Keuringsverslag van een elektrische laagspanning- en zeer lage spanningsinstallatie

NIET CONFORM

Straatnaam Tennislaan
Huisnummer 25a
Busnummer
Postcode 8670
Gemeente Koksijde
Land België

Controlebezoek van een oude huishoudelijke elektrische installatie van een wooneenheid bij verkoop op vraag van de verkoper volgens (KB 08/09/2019) - AREI Boek 1- 8.4.2. en 8.2.1. en 4.2.4.3.

Afbeelding schakel- en verdeelbord:

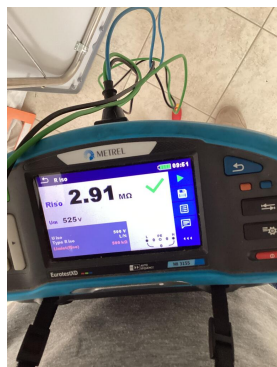
Visueel nazicht (algemeen)	NOK	Directe aanraking	OK	Indirecte aanraking	NOK
Aansluitingen	OK	schema in bijlage door Aceg vzw	NA		
Equipotentiale verbindingen	OK	Doorsnede geleiders	OK		
Continuïteit	OK	Verlichting / toestellen	OK

I2.04 De spreidingsweerstand is groter dan 30 ohm en kleiner dan 100 ohm, maar bijkomende voorwaarden inzake differentieelschakelaars zijn niet vervuld. Aarding bij voorkeur te realiseren kleiner dan 30 ohm. (Boek 1 Onderafdeling 4.2.3.2. en 5.4.2.1.)

I3.10 De aansluiting van de aardingsonderbreker is te herzien. Deze dient aan de ene zijde verbonden te zijn met de aardgeleider en aan de andere zijde met de hoofdaardingsklem, equipotentiale verbindingen, beschermingsgeleiders, enz...(Boek 1 Onderafdeling 5.4.2.1 en 2.5)
